Dodatek č. III ke KUPNÍ SMLOUVĚ

**dodatek č. III. ke kupní
smlouvě**

Změnový list č. E1	
Popis a zdůvodnění změn k oceněnému výkazu výměr SoD	
Akce :	Revitalizace areálu sv. Bartoloměje v Kolíně CZ.06.3.33/0.0/0.0/15_015/0000299

Koncept videí do 2. NP ZVONICE

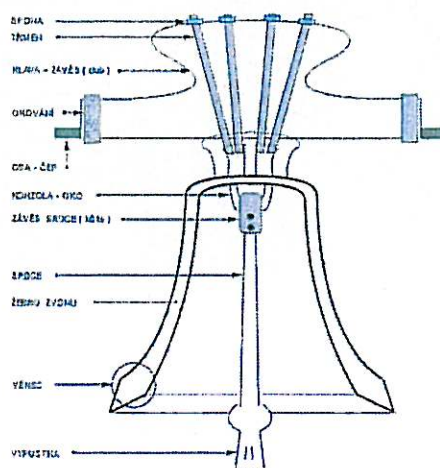
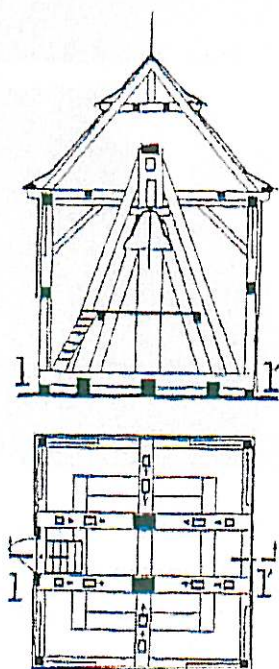
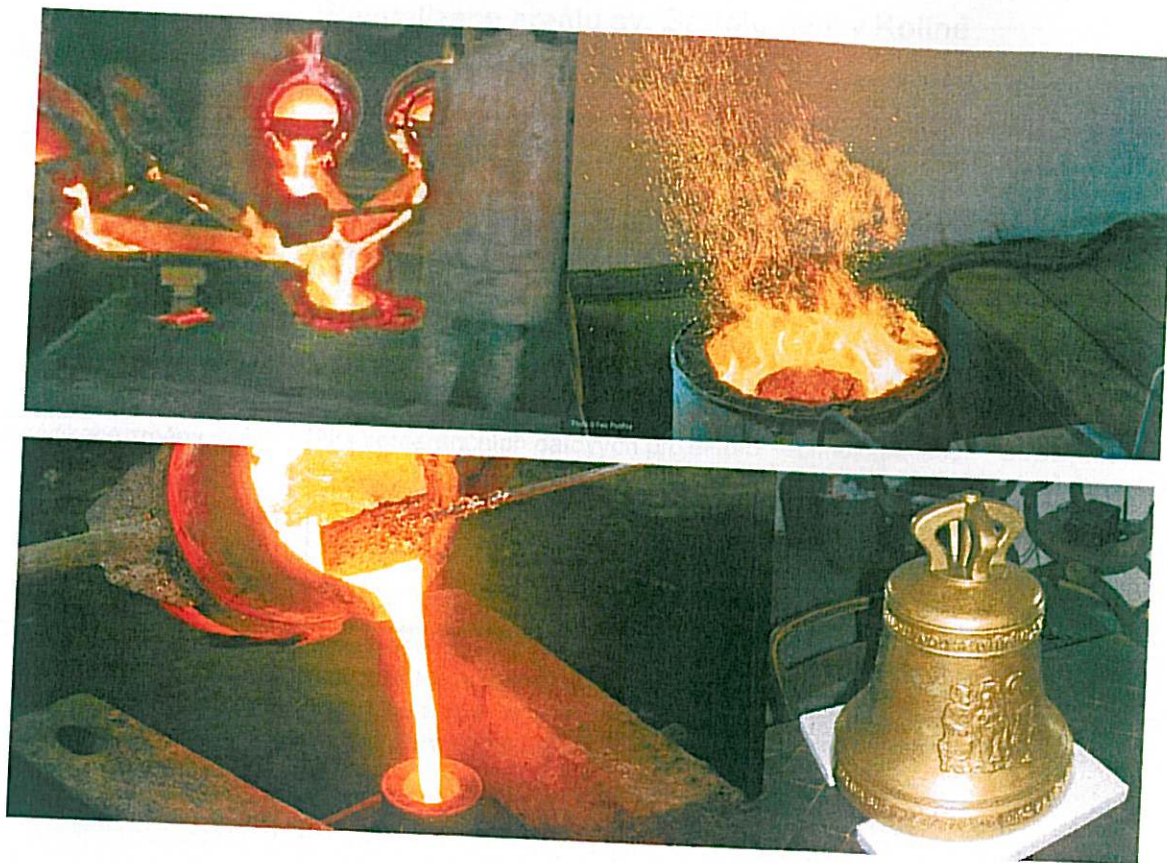
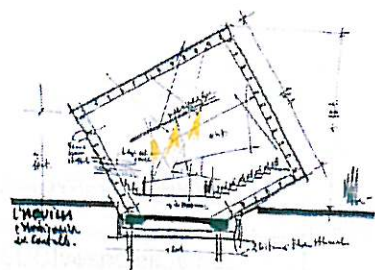
Popis změny	Obsah LCD - image filmy o zvonech - chyba v zadávací dokumentaci, položka je uvedena v projektové dokumentaci, ale není uvedena ve výkazu výměr
Specifikace změny	Dodávka 3ks 2 min krátkých image filmů o zvonech dle specifikace uvedené v příloze tohoto Změnového listu.
Zdůvodnění změny	Položka neuvedena ve výkazu výměr, pouze v projektové dokumentaci - chyba zadávací dokumentace, 134/2016 Sb. Zákona §222 odst. 6.

Specifikace: 3 krátká cca 2 minutová videa tematicky spojená s objektem Zvonice a její instalací.

Full HD 1920x1080 px (16:9), bez zvuku

1. Video: stručná historie objektu Zvonice a zvonů, v ní umístěných. Jednoduchá infografika, motion design, informace o názvech zvonů, váze, roku zhotovení apod.

2. Video: výroba zvonů – točené záběry ze zvonařské dílny, ruční odlévání zvonoviny do forem

3. Video: výroba zvonkohry umístěné ve stejném podlaží Zvonice – točené záběry z výroby zvonkohry, od prvotních nákresů, přes výrobu, po usazení stroje do objektu Zvonice.
